Gemeinde Lyss

Änderung der Grundordnung: Zone mit Planungspflicht «Schulgasse-Kreuzgasse-Hauptstrasse»

Mitwirkungsbericht

1. Juni 2023

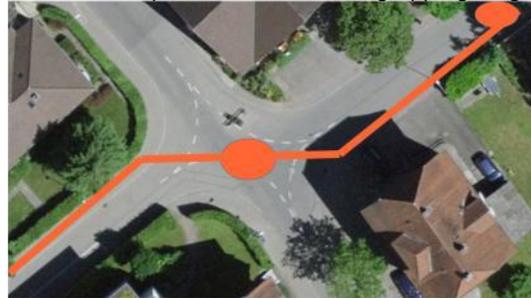
- Gemäss Merkblatt des AGR vom Mai 2020 gelten folgende Kriterien:

a) Die ausgelagerte grössere Spielfläche muss gut erreichbar sein (Art. 46a Abs. 1 Bst. a BauV).

Die Erreichbarkeit ist in Bezug auf die Distanz gegeben, aber betreffend Sicherheit besteht ein Defizit, das durch entsprechende Massnahmen reduziert werden muss:

- Die Querung der Schulgasse kann bezüglich Gestaltung (Fokus Pfortnerwirkung) so verbessert werden, dass optisch klar ist, dass es sich nicht um eine Erschliessungsstrasse zur ZPP handelt. Mit Ausnahme für die Anwohner der Liegenschaften hinter der ZPP ist diese Gasse entlang dem Lyssbach nicht für den MIV vorzusehen.

- Die Brücke über den Lyssbach stellt bezüglich Breite der Fahrbahn bzw. der Trottoirs ein Problem dar. Wenn sich zwei Fahrzeuge kreuzen, kommt es zu einer Trottoir-Überfahrt. Hier sind Sicherungsmassnahmen (evtl. durch Verengung der Fahrbahn und damit das Vermeiden von Kreuzungsmanövern) notwendig.

- Die Querung der Herrengasse über eine schräg versetzte Kreuzung (→ Abbildung) ist nicht unproblematisch für Kinder auf dem Weg zur Spielwiese. Einerseits muss auf dieser Kreuzung eine Doppelquerung gemacht werden, um das Trottoir des Blumenwegs zu erreichen. Zudem ist eine Querung diagonal über diese verzogene Kreuzung wesentlich kürzer und bekanntlich wählen Kinder den kürzesten Weg. Gut erreichbar bedeutet auf direktem und kurzem Weg, der den

Sicherheitsansprüchen dieser Altersgruppe genügt.

Wir verlangen, dass die Gemeinde mittels Umgestaltung bei der Querung Schulgasse und mittels Verkehrslenkung und Sicherungsmassnahmen auf der Kreuzgasse und der Herrengasse die gute Erreichbarkeit sicherstellt und dazu eine Baugesuchseingabe sowie eine anschliessende Umsetzung innert 2 Jahren garantiert

- Gemäss Art. 46 BauV sollen grössere Spielflächen «...Jugendlichen und Erwachsenen für Ball- und Rasenspiele zur Verfügung stehen.». Die Gemeinde ist der Auffassung, dass die grössere Spielfläche von Jugendlichen und Erwachsenen sicher erreicht werden kann. Die bestehende Erschliessung genügt den Anforderungen gemäss Merkblatt. Für Kleinkinder werden Spielmöglichkeiten auf dem Areal bereitgestellt.

- Weiter ist zu beachten, dass sich das Areal Schulgasse-Kreuzgasse-Hauptstrasse und die fragliche Fläche im Perimeter einer grossen Schulanlage mit entsprechender Ausstattung in Bezug auf Sicherheit (Schulwegsicherheit) befindet. Alle Strassen sind verkehrsberuhigt (Tempo 30). Gemäss Richtplan Verkehr handelt es sich bei der Kreuzgasse bis zur Kreuzung Herrengasse um einen Schulweg, der Blumenweg wird als Velonebenroute ausgewiesen und kann als Quartierstrasse bezeichnet werden. Es handelt sich ausschliesslich um Detailerschliessungsstrassen.
